RENESAS TECHNICAL UPDATE

製品分類	MPU & MCU	発行番号	TN-SH-A829A/J	Rev.	第1版
題名	LCD コントローラに関するマニュアル訂正及び追加		情報分類	技術情報	
適用製品	SH7720 グループ SH7721 グループ SH7727 グループ	対象ロット等	関連資料	SH7720、SH7721 グループ ハードウェアマニュアル Rev.4.00 (R01UH0083JJ0400) SH7727 グループ Rev.6.00 ハードウェアマニュアル (RJJ09B0279-0600)	
		全ロット

図26.4 電源制御シーケンスのフローチャート (SH7720、SH7721の場合)

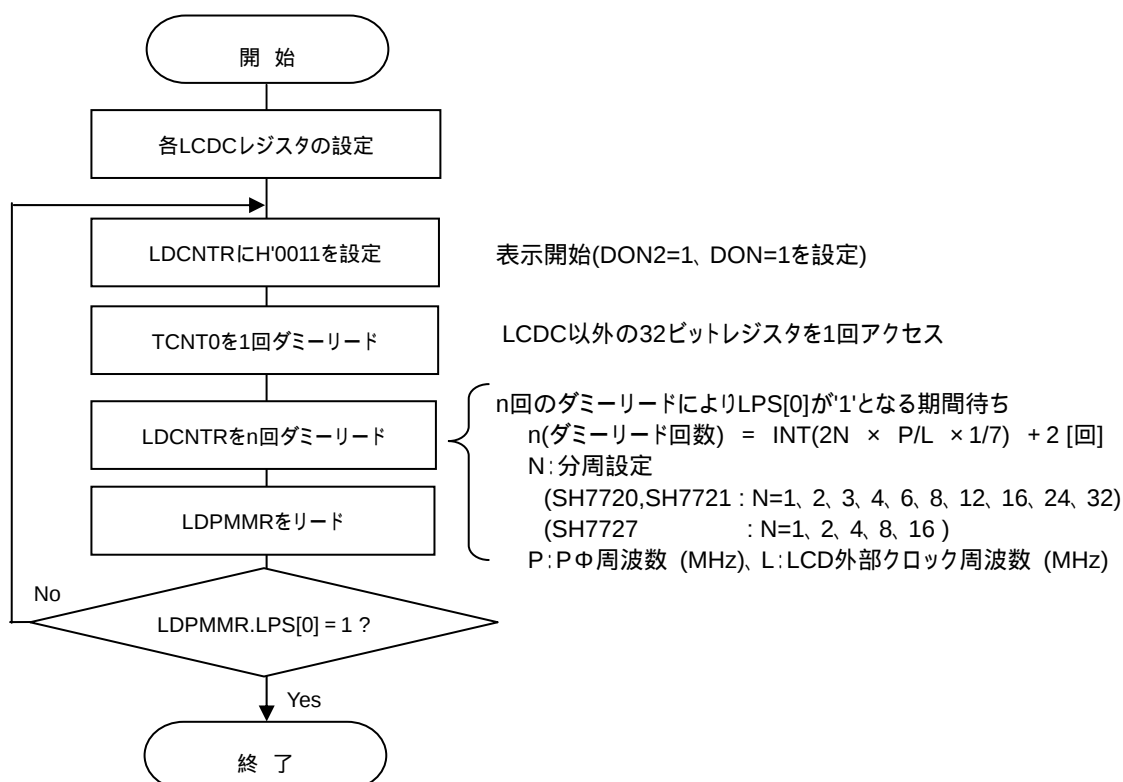
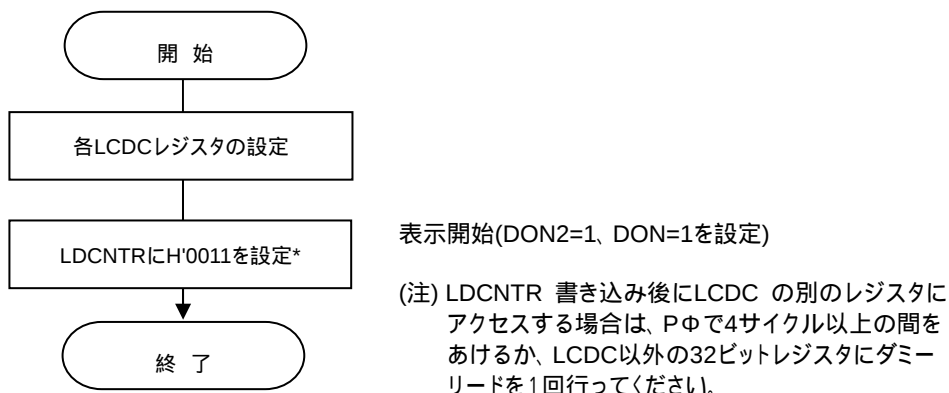
(2) 追加の図 26.4

図 26.4～図 26.23 を、それぞれ図 26.5～図 26.24 に図番号を変更します。さらに図 26.4 を追加します。

(2) 追加の図 25.4

図 25.4～図 25.21 を、それぞれ図 25.5～図 25.22 に図番号を変更します。さらに図 25.4 を追加します。
